**Verslag huishoudelijke elektrische installatie op laagspanning en zeer lage spanning****Algemeen:**

Referentie: 011-20260825-06	Datum controle: 25/08/2026
Keurder: 011

Eigenaar:	Onbekend	EAN-code:	Onbekend
Adres installatie:	Lambrechtschoekenlaan 292 bus 301, 2170 - Antwerpen	Nummer teller(s):	50012978
		Distributienetbeheerder installatie:	Fluvius
Datum uitvoering installatie:	☐ Vóór 01/10/1981 ☒ Tussen 01/10/1981 en 01/06/2020 ☐ Vanaf 01/06/2020		
Type:	☒ Woonenheid ☐ Niet-huishoudelijk ☐ PV ☐ Batterij ☐ Laadpaal

☐ 6.4 (Gelijkvormigheidscontrole voor ingebruikname)
☐ 6.4 (Belangrijke wijziging/uitbreiding)
☒ 6.5 (Controlebezoek)
☐ 8.4.1 (Controlebezoek van een oude installatie voor de verzwaring van de aansluiting op het openbaar distributienet)
☐ 8.4.2 (Controlebezoek van een oude installatie bij verkoop)
☐ 8.4.3 (Vrij controlebezoek van een oude installatie)
☒ Afwijkende beschikkingen (Boek 1) toegepast
☐ Herkeuring op het verslag

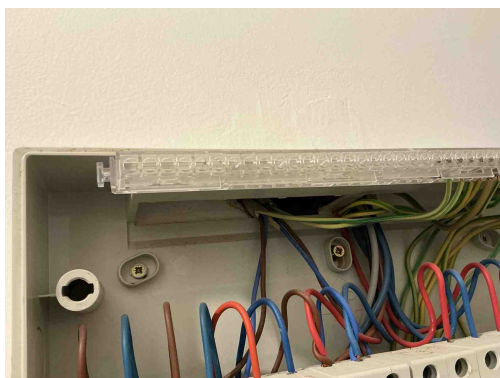
B17 - De voedingsspanning is niet op elk bord vermeld (Boek 1: 3.1.3.3).

Opmerking: Oa bord 1

B04 - De aanduiding van de kringen, klemmen en/of schakelapparatuur ontbreekt, is onjuist of is onvolledig (Boek 1: 3.1.3.1/5.1.6.1).

Opmerking: Oa bord 1

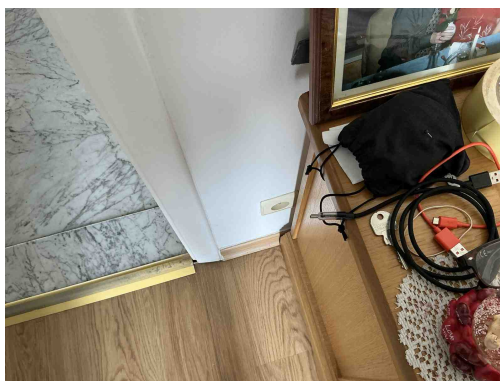
T21 - Het elektrisch materieel is niet geplaatst volgens de voorschriften van de fabrikant/ regels van goed vakmanschap . (Boek 1: 1.4.1.3)

Opmerking: Oa ophangvijzen bord 1

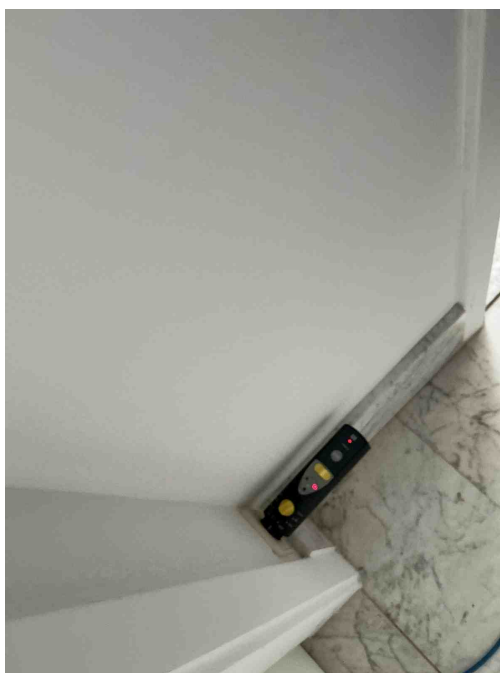
A16 - Er is geen continuïteit van de beschermingsgeleider van de contactdoos (Boek 1: 5.4.3.4).
Opmerking: Oa hal, slaapkamer, woonkamer, ...

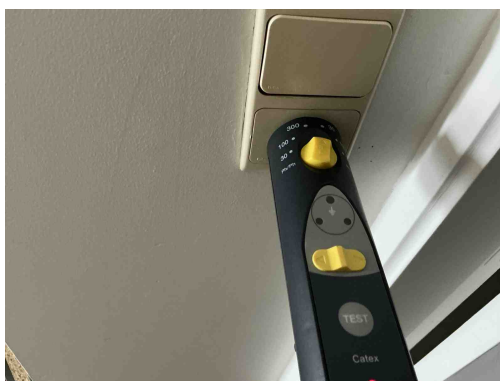
A16 - Er is geen continuïteit van de beschermingsgeleider van de contactdoos (Boek 1: 5.4.3.4).
Opmerking: Oa hal, slaapkamer, woonkamer, ...

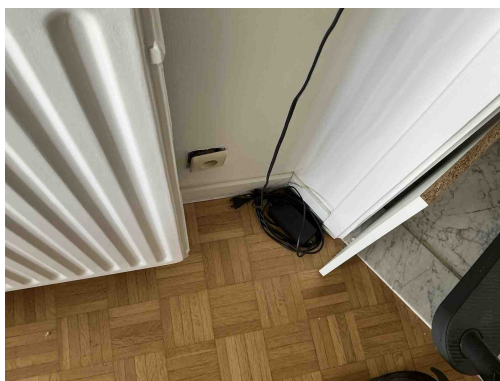
A16 - Er is geen continuïteit van de beschermingsgeleider van de contactdoos (Boek 1: 5.4.3.4).
Opmerking: Oa hal, slaapkamer, woonkamer, ...

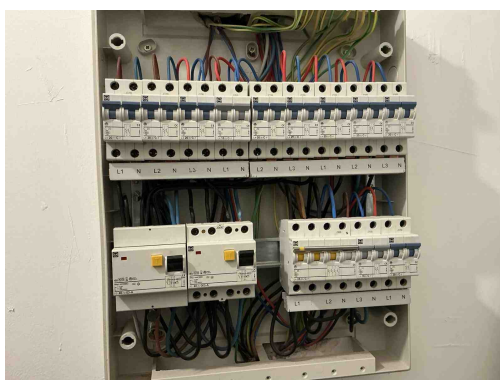
T10 - Bepaalde contactdozen en/of schakelaars zijn niet degelijk bevestigd (Boek 1: 1.4.1.3).
Opmerking: Oa woonkamer
